## Nuevo tornillo - Polea tensora 531 0342 30

531 0342 30

Situación 12.2007  
**INA 0015**

Fig. 1: 531 0342 30

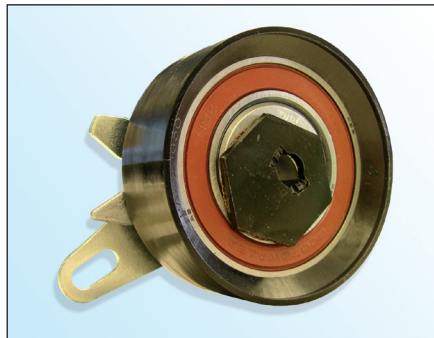
En el marco del desarrollo continuo de nuestros productos y de la seguridad de la calidad INA suministra con la polea tensora **531 0342 30** un nuevo tornillo (fig. 3).

- Cabeza de tornillo plana con Torx
- Cabeza de tornillo  $\varnothing 18,5$  mm
- Clase de resistencia **10.9**
- Seguro del tornillo en la rosca
- Con retención de par

INA recomienda cambiar el tornillo original (fig. 2) por el tornillo suministrado.

**Par de apriete:  $20 \pm 1,5$  Nm**
